# 改善箇所説明図

(2007-2009年式 FRR34, FSR34, FTR34, FTS34, GSR34, FVR34, FVZ34 ベッド付き仕様)

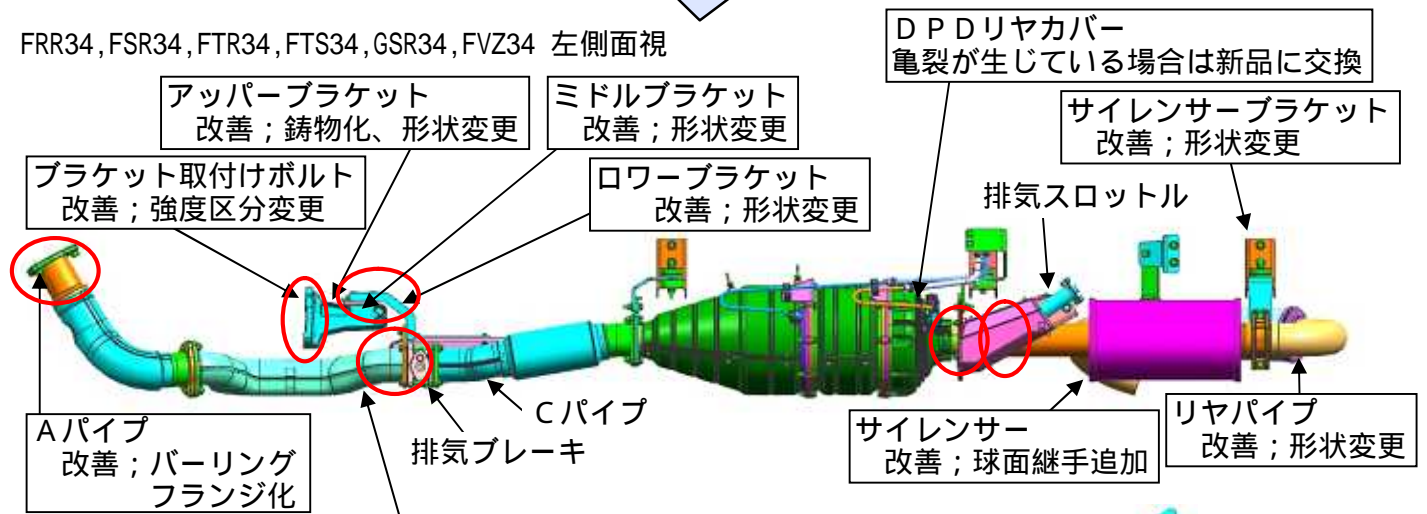
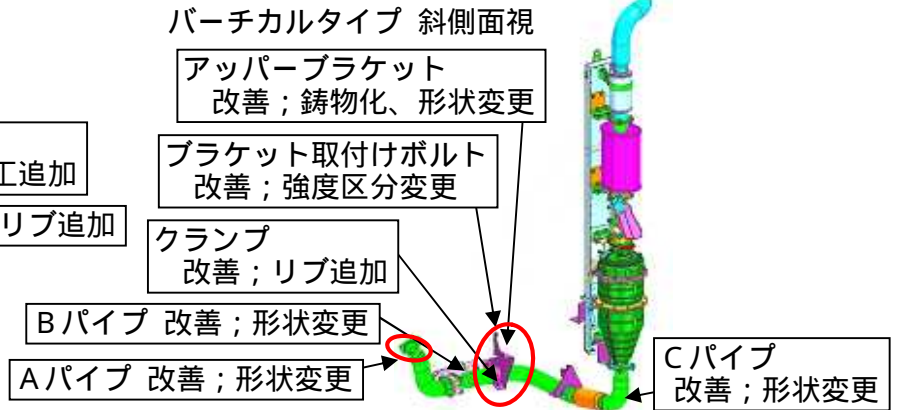
中型トラックにおいて、排気管の構造が不適切なため、エンジン回転による共振、および冷熱の繰り返しにより排気管に過大な入力が発生し、排気管、排気管ブラケット、クランプ等に亀裂が生じることがある。そのため、そのままの状態で使用を続けると、最悪の場合、騒音が増大するおそれがある。

全車両、排気管、排気管ブラケット、クランプを対策品に交換する。尚、対策部品の準備に時間を要し、車両型式毎に不具合発生箇所が異なるため、不具合件数の多いものから恒久対策を行う。

暫定対策; 排気管周辺より異音が発生している等、異常を感じた場合には点検を行い、不具合部位に亀裂が確認された場合は、新品に交換または修理を行う。
